Bekanntmachung

Aufstellung des Bebauungsplanes mit Grünordnungsplan „WA Rinchnach Ost“; Erneute förmliche Öffentlichkeitsbeteiligung (öffentliche Auslegung) gemäß §3 Abs. 2 BauGB

Der Gemeinderat hat in seiner Sitzung am 12.04.2022 den Bebauungsplanentwurf „WA Rinchnach Ost“ mit Begründung gebilligt. Der Geltungsbereich des vorliegenden Bebauungsplans mit einer ca. 19.330 m² großen Fläche umfasst die Flurnummern 247TF, 248TF, 249 TF, 250, 251TF, 252 TF, 253, 253/1 der Gemarkung Rinchnach., zwischen den Ortschaften Falkenstein und Kandlbach, einer Gemeindeverbindungsstraße sowie der Staatsstraße St 2134. Der Bereich hat eine Fläche von ca. 19,33 ha.

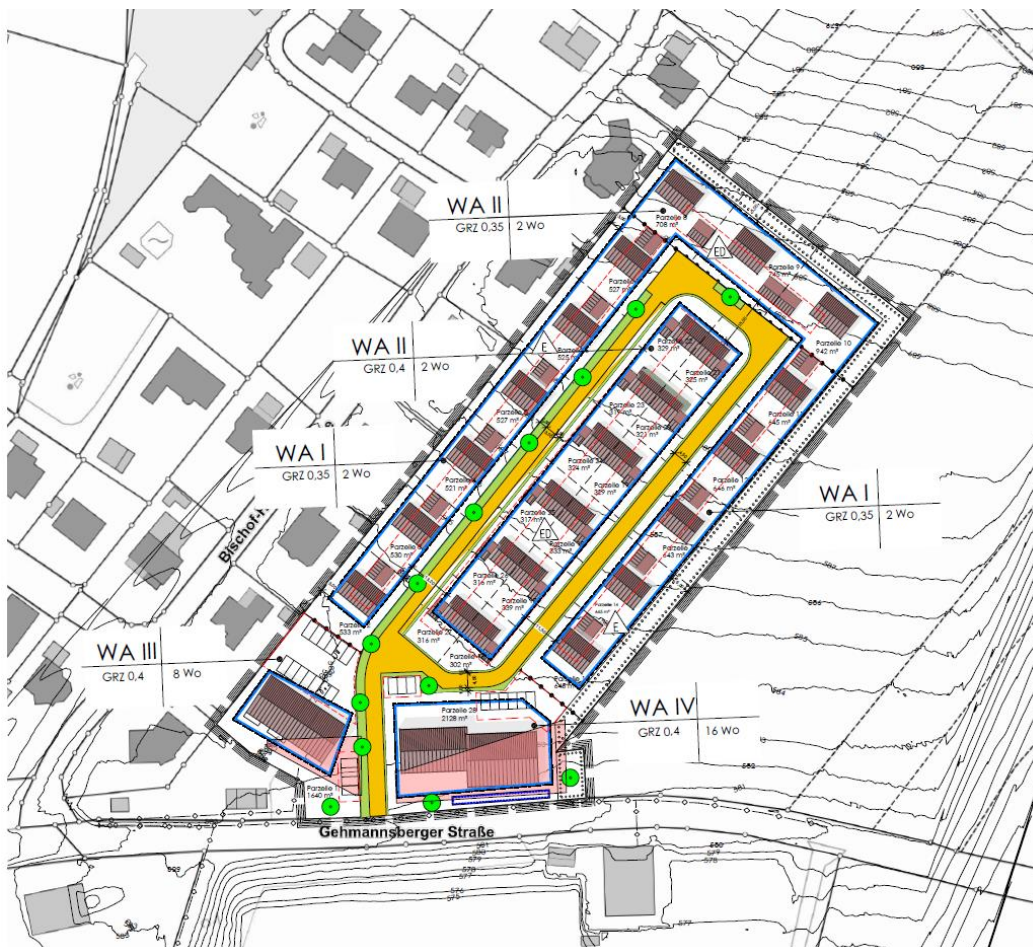
Zur Versorgung des Planbereichs mit Telekommunikationsinfrastruktur durch die Telekom ist die Verlegung neuer Telekommunikationslinien im Plangebiet und außerhalb des Plangebiets einer Prüfung vorbehalten.

Bitte teilen Sie uns zum Zweck der Koordinierung mit, welche eigenen oder Ihnen bekannten Maßnahmen Dritter im Bereich des Plangebietes stattfinden werden.

Bei positivem Ergebnis der Prüfung machen wir darauf aufmerksam, dass aus wirtschaftlichen Gründen eine unterirdische Versorgung des Neubaugebietes durch die Telekom Deutschland GmbH nur bei Ausnutzung aller Vorteile einer koordinierten Erschließung möglich ist. Wir beantragen daher, sicherzustellen, dass

- für den Ausbau des Telekommunikationsnetzes im Erschließungsgebiet die ungehinderte, unentgeltliche und kostenfreie Nutzung der künftig gewidmeten Verkehrswege möglich ist,

- auf Privatwegen (Eigentümernwegen) ein Leitungsrecht zu Gunsten der Telekom Deutschland GmbH als zu belastende Fläche festgesetzt und entsprechend § 9 Abs. 1 Ziffer 21 BauGB eingeräumt wird,

- eine rechtzeitige und einvernehmliche Abstimmung der Lage und der Dimensionierung der Leitungszonen vorgenommen wird und eine Koordinierung der Tiefbaumaßnahmen für Straßenbau und Leitungsbau durch den Erschließungsträger erfolgt, wie ausdrücklich im Telekommunikationsgesetz § 68 Abs. 3 beschrieben,

- die geplanten Verkehrswege nach der Errichtung der Telekommunikationsinfrastruktur in Lage und Verlauf nicht mehr verändert werden.
- dem Erschließungsträger auferlegt wird, dass dieser für das Vorhaben einen Bauablaufzeitenplan aufstellt und bei Bedarf verpflichtet ist, in Abstimmung mit uns im erforderlichen Umfang Flächen für die Aufstellung von oberirdischen Schaltgehäusen auf privaten Grundstücken zur Verfügung zu stellen und diese durch Eintrag einer beschränkten persönlichen Dienstbarkeit zu Gunsten der Telekom Deutschland GmbH im Grundbuch kostenlos zu sichern.

- Das „Merkblatt über Baumstandorte und unterirdische Ver- und Entsorgungsanlagen“ herausgegeben von der Forschungsgesellschaft für Straßen- und Verkehrswesen ist zu beachten.

Wir machen besonders darauf aufmerksam, dass eine Erweiterung unserer Telekommunikationsinfrastruktur außerhalb des Plangebietes aus wirtschaftlichen Erwägungen heraus auch in oberirdischer Bauweise erfolgen kann.

Zur Abstimmung der Bauweise und für die rechtzeitige Bereitstellung der Telekommunikationsdienstleistungen sowie zur Koordinierung mit Straßenbau- bzw. Erschließungsmaßnahmen der anderen Versorger, ist es dringend erforder-

lich, dass Sie sich rechtzeitig, mindestens jedoch 3 Monate vor Baubeginn, mit dem zuständigen Ressort in Verbindung setzen:

Durch die Änderung des Bebauungsplanes reichen unsere bestehenden Anlagen eventuell nicht aus, um die zusätzlichen Wohngebäude an unser Telekommunikationsnetz anzuschließen. Es kann deshalb sein, dass bereits ausgebaute Straßen gegebenenfalls wieder aufgebrochen werden müssen.

Wir beantragen sicherzustellen, dass:

- für den Ausbau des Telekommunikationsliniennetzes im Erschließungsgebiet eine ungehinderte, unentgeltliche und kostenfreie Nutzung der künftigen Straßen und Wege möglich ist,
- auf Privatwegen (Eigentümerwegen) ein Leitungsrecht zugunsten der Telekom Deutschland GmbH als zu belastende Fläche festgesetzt und entsprechend § 9 Abs. 1 Ziffer 21 BauGB eingeräumt wird.
